Titre : Nouvelle manette avec arbre renforcé et anneau métallique

Plateforme: AQUALTIS HD/CITY - FUTURA - PRIME - ECOTIME

Titre : Nouvelle manette Aqualtis HD/CITY et Futura avec arbre renforcé et anneau métallique

FIG. 1

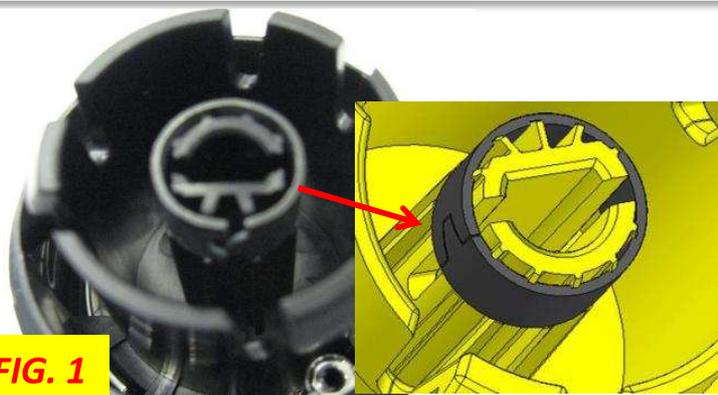
L'arbre du bouton a été renforcé et un anneau métallique élastique a été intégré sur l'extérieur de la base comme illustré sur la FIG 1. Ci dessous sont reportées les dates de modification.

Le nouveau bouton est fourni avec un kit : bouton + anneau, pour éviter des déformations anormales, on demande donc de monter l'anneau sur l'arbre du bouton en dépannage. Assurez vous que l'anneau soit bien positionné au fond (en butée) comme sur la FIG. 1.

FIG. 2

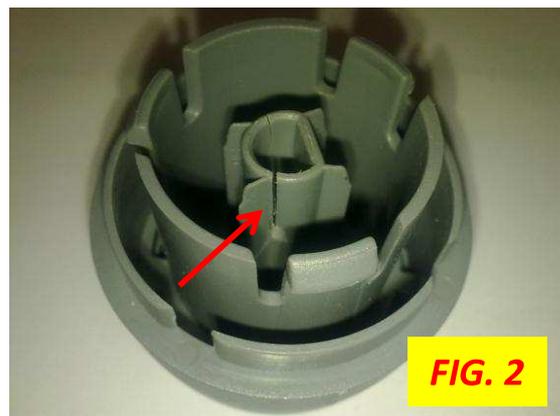
Le bouton tourne dans le vide / rupture du plastique sur le logement de l'arbre du commutateur(FIG 2).
